Oggetto: [ID 9755] Procedura di Valutazione di Impatto Ambientale ai sensi dell'art.23 del D.Lgs.152/2006 relativa all' Impianto per la produzione di energia elettrica da fonte rinnovabile di tipo eolico della potenza complessiva di 39,6 MW, costituito da 6 aerogeneratori di potenza pari a 6,6 MW ciascuno e delle relative opere civili ed elettriche connesse denominato Sestino. Codice MYTERNA n. 202202351. **Controdeduzioni alle osservazioni pervenute.**

Controdeduzioni Progetto Parco Eolico Sestino

Figura 1 - ESTRATTO PAG. 25 “PESEST-P.R-0084-SIGNED”

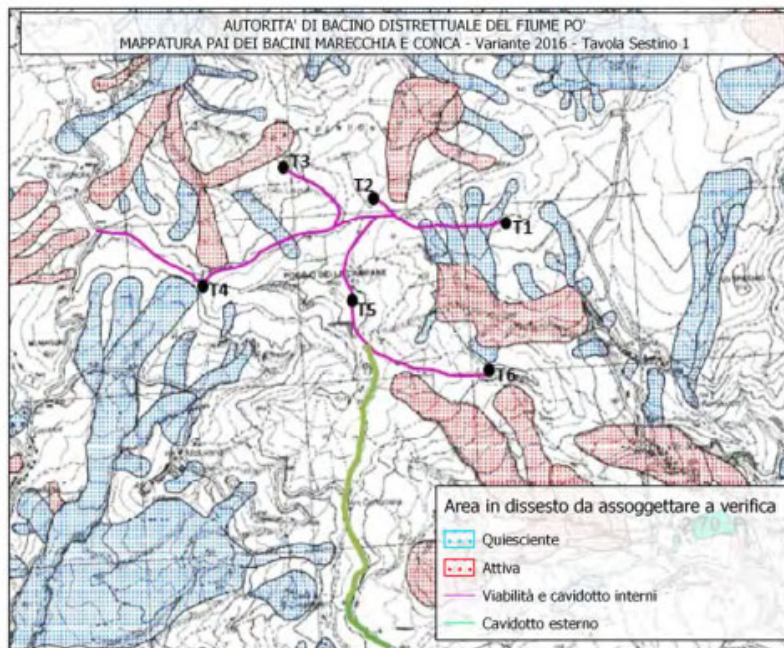
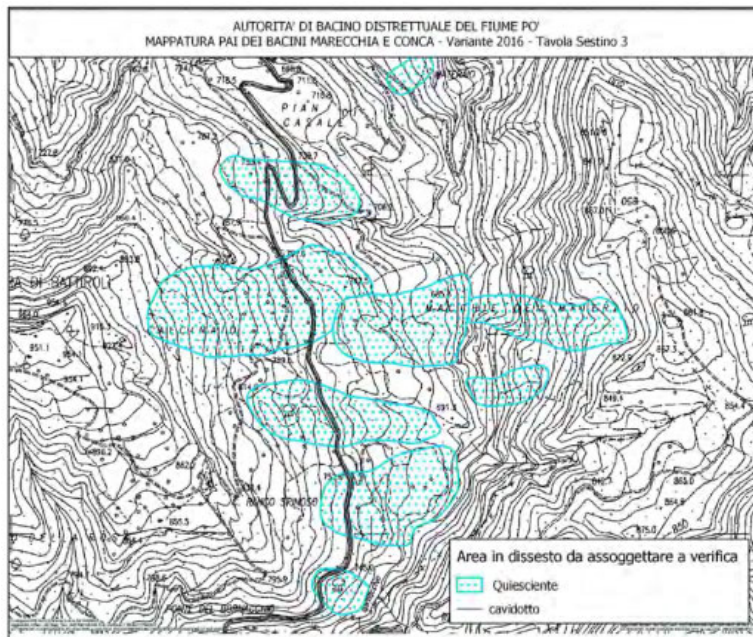
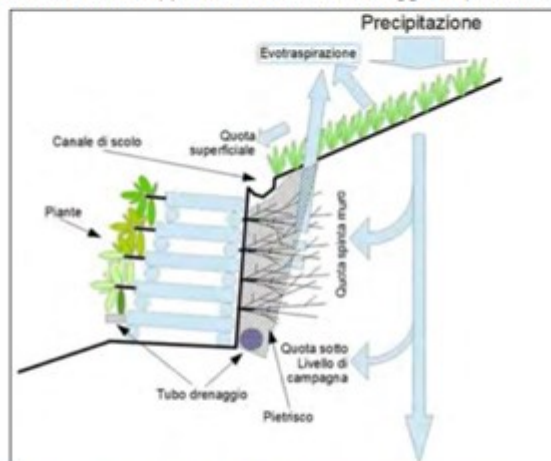
- “Considerazioni sugli interventi di consolidamento previsti. Nella relazione geologica si valuta di eseguire, per le zone a rischio di instabilità segnalate dal PAI, un consolidamento mediante l’uso di opere di ingegneria naturalistica quali “palificate doppievive in legno”. In genere, quando si effettuano interventi su tratti problematici per la stabilità del versante, prima si fanno indagini ed accertamenti atti per capire l’entità del possibile movimento da contrastare e poi si sceglie la tecnica che meglio si adatta alla risoluzione del fenomeno eventualmente in atto o quiescente. Nel caso in oggetto invece si considera, soltanto sulla base dell’esame visivo dei luoghi visto che non esiste nessuna indagine diretta di accertamento, che si tratti comunque di movimenti estremamente superficiali. Questa previsione di consolidamento e sistemazione finale, appare del tutto arbitraria perché priva di qualsiasi supporto tecnico che ne autorizzi la validità”.

Nell’elaborato PESEST-P.R-0084-SIGNED (come si può evincere dalle pag. 25 a 29), vengono proposte opere di ingegneria naturalistica (Fig. 8), ove necessario, per aumentare la stabilità delle aree perimetrate da movimenti gravitativi quiescenti, il corretto dimensionamento verrà rimandato in fase esecutiva a valle di un’accurata campagna geognostica.

Nella fattispecie si propongono delle "PALIFICATE DOPPIE VIVE IN LEGNO" al fine di consolidare i tratti di versante, interessati e cartografati nel PAI, su cui insistono le strade interessate dalla posa del cavidotto.

Di seguito si mostra lo schema esemplificativo rispetto alla funzionalità dell'opera proposta, che oltre al compito di consolidamento raccoglie e smaltisce le acque meteoriche tramite opportuni sistemi di drenaggio superficiale.

Figura 4 – Interferenze tra metanodotto e cavidotto - Inquadramento generale

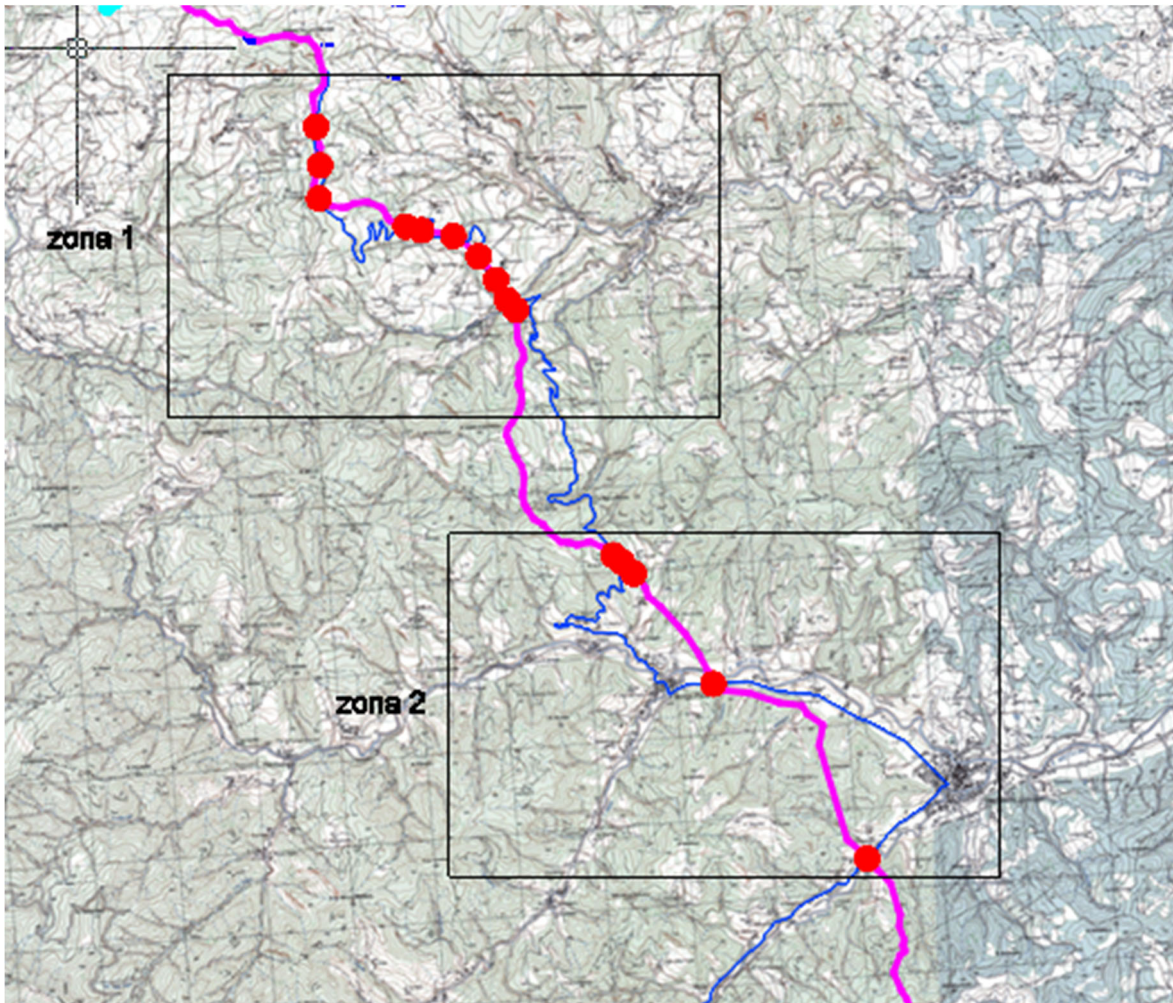
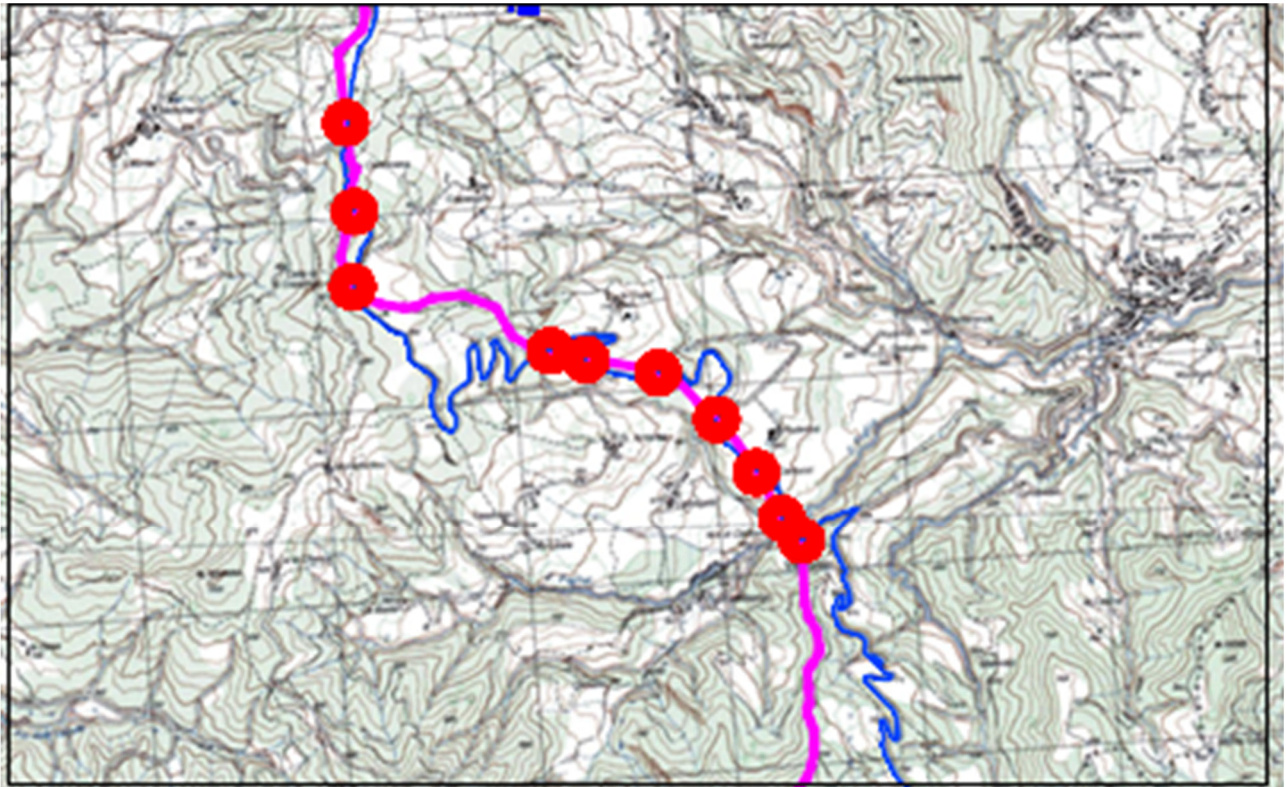
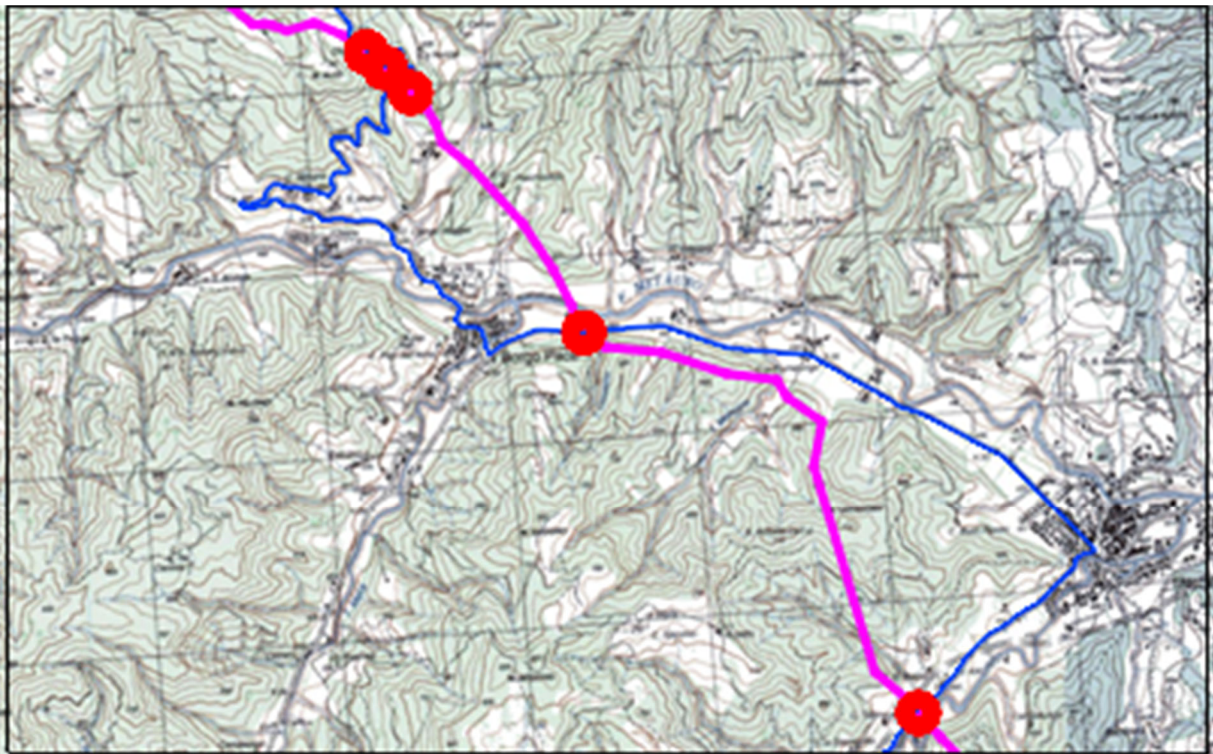
- “Altra importantissima e delicata interferenza nuovamente ricavabile dalle osservazioni degli enti pubblici fatte per l'impianto di Poggio delle Campane, è con il costruendo metanodotto Foligno-Sestino in fase di istruttoria che attraverserà trasversalmente l'area scelta dalle ditte Frie-El e RWE RENEWABLES per i loro progetti.”

In merito a quanto sopra indicato, nell'elaborato progettuale denominato PESEST-P.D-0048.pdf “Cavidotti e risoluzione tipo delle interferenze”, vengono riportate tutte le casistiche rilevate relativamente ad interferenze di varia natura che il nuovo elettrodotto potrebbe incontrare.

Tra le varie interferenze, sono riportate anche quelle relative alla coesistenza di elettrodotti e metanodotti considerando sia parallelismi che attraversamenti tra essi. Nell'elaborato, oltre a richiamare i riferimenti normativi del caso, sono state graficamente riportati come verranno affrontate e risolte secondo norma le interferenze del caso.

Come si evince dalle figure, per quanto riguarda il tracciato del cavidotto sono presenti 15 interferenze con il metanodotto in corso di realizzazione, principalmente lungo la SP 49 dove in metanodotto attraversa più volte. Nel rispetto dei luoghi per il tracciato del cavidotto, anche a fronte di un impegno economico nettamente maggiore, si preferisce utilizzare strade esistenti e risolvendo le possibili interferenze con i sottoservizi esistenti.

Gli attraversamenti saranno effettuati mediante trivellazione orizzontale trivellata (T.O.C). La T.O.C. è una tecnologia per la posa di tubazioni senza la necessità di realizzare scavi a cielo aperto ed è particolarmente adatta per il superamento di ostacoli, quali fiumi, canali, strade di grande comunicazione, reti idriche, reti gas, ecc.
